カタログ訂正のお知らせ

『C500/C1000H/C2000H リプレース&リニューアルガイド』（2004年3月発行）（カタログ番号 SBCA-027）

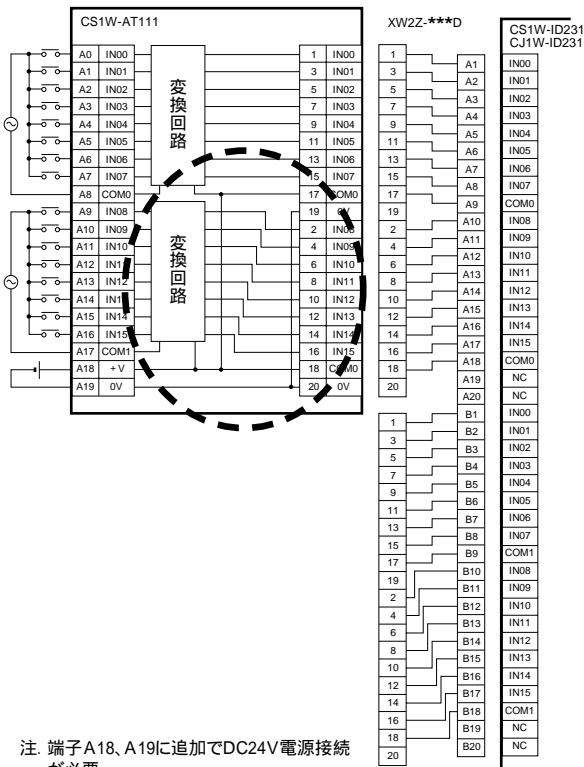
誤	正												
<p>67ページ 形CS1W-AT134 概要</p> <p>概要</p> <table border="1" style="width: 100%; border-collapse: collapse;"> <thead> <tr> <th colspan="2" style="text-align: center;">変換対象ユニット</th> <th style="text-align: center;">接続ケーブル</th> </tr> </thead> <tbody> <tr> <td style="width: 33%;">24点トライアック出力</td> <td style="width: 33%; text-align: center;">形C500-OA223 形C500-OA224</td> <td style="width: 33%;">形XW2Z- B</td> </tr> </tbody> </table>	変換対象ユニット		接続ケーブル	24点トライアック出力	形C500-OA223 形C500-OA224	形XW2Z- B	<p>概要</p> <table border="1" style="width: 100%; border-collapse: collapse;"> <thead> <tr> <th colspan="2" style="text-align: center;">変換対象ユニット</th> <th style="text-align: center;">接続ケーブル</th> </tr> </thead> <tbody> <tr> <td style="width: 33%;">24点トライアック出力</td> <td style="width: 33%; text-align: center;">形C500-OA223 形C500-OA225</td> <td style="width: 33%;">形XW2Z- B</td> </tr> </tbody> </table>	変換対象ユニット		接続ケーブル	24点トライアック出力	形C500-OA223 形C500-OA225	形XW2Z- B

改訂版において反映済みです。

51ページ 形CS1W-AT111 配線
16点AC100V入力ユニットを変換
コネクタタイプへの接続

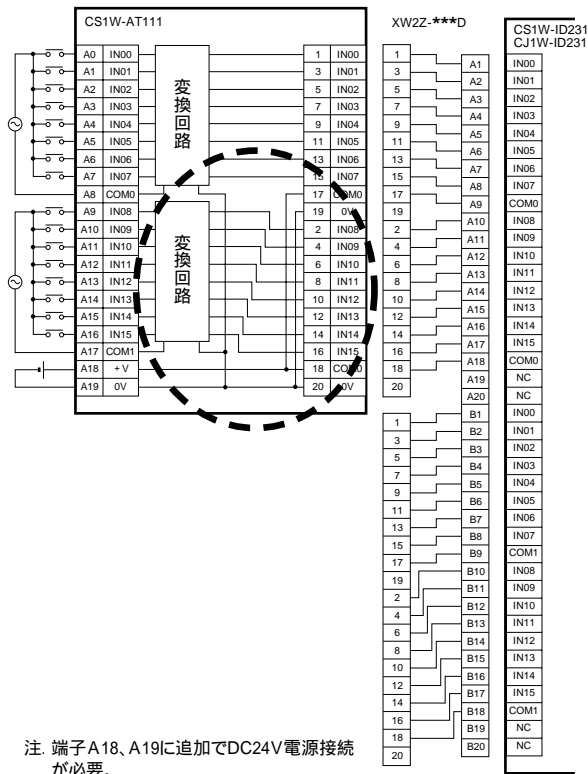
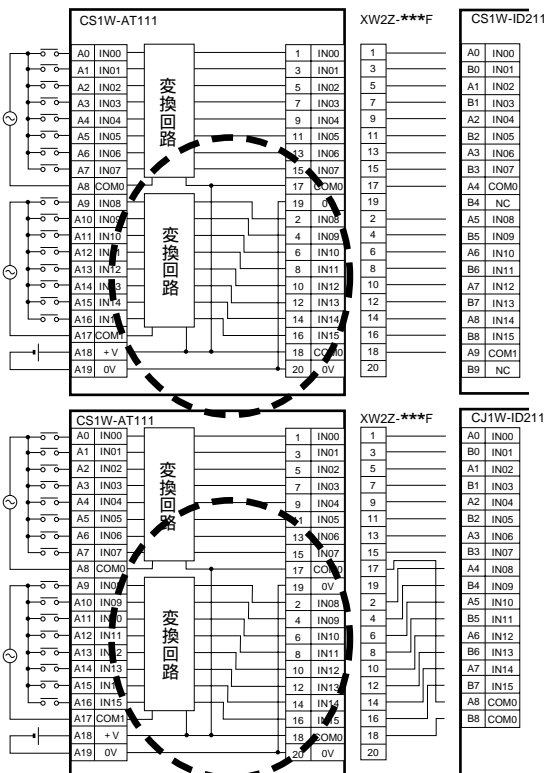
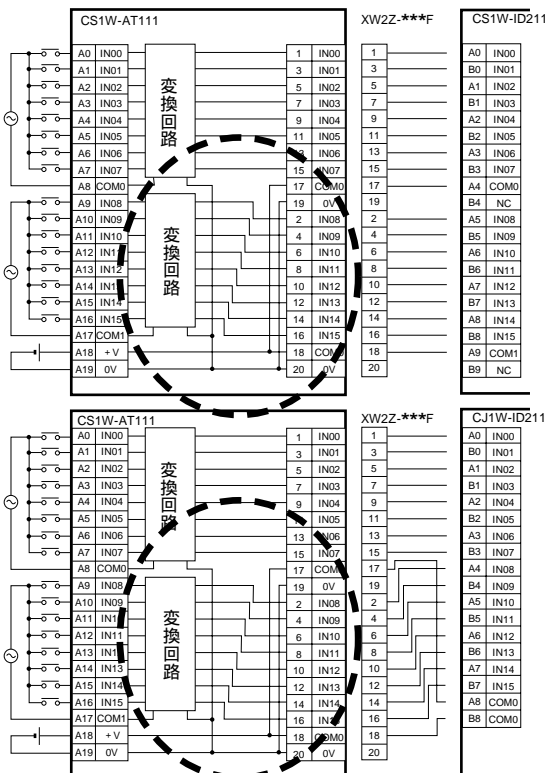
16点AC100V入力ユニットを変換
コネクタタイプへの接続

53ページ 形CS1W-AT112 配線

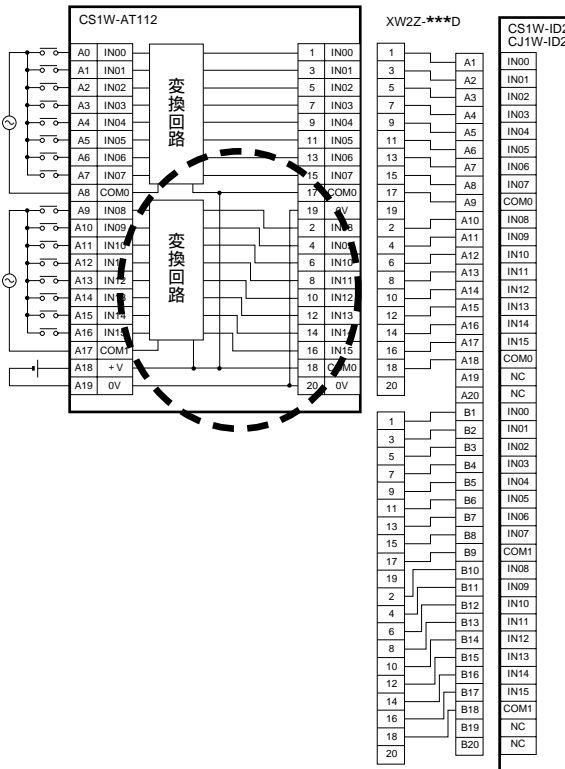
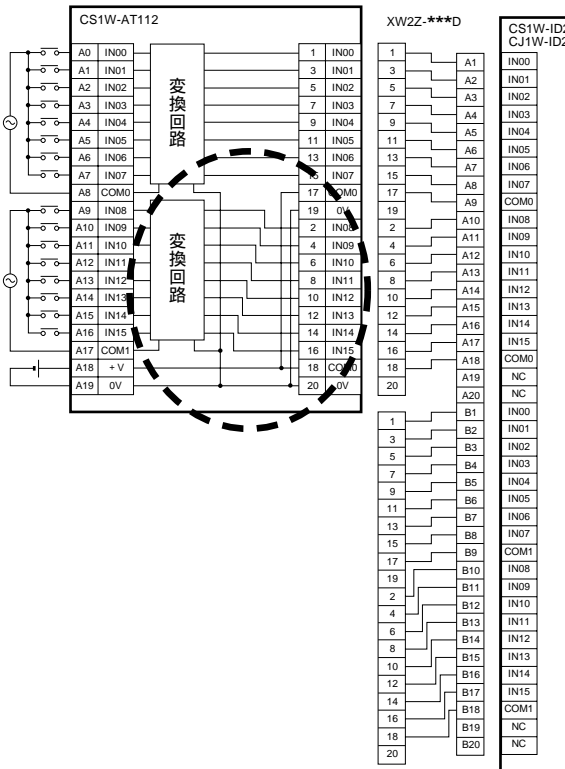
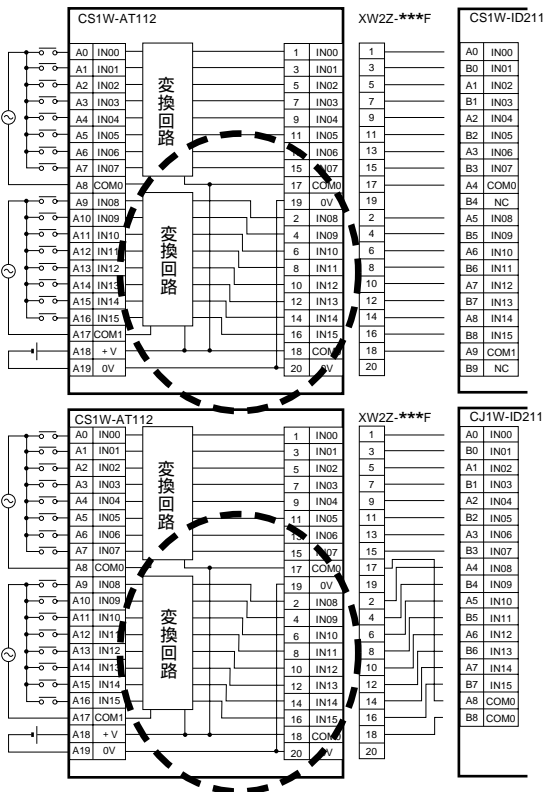
16点AC200V入力ユニットを交換
コネクタタイプへの接続

16点AC100V入力ユニットを交換
コネクタタイプへの接続
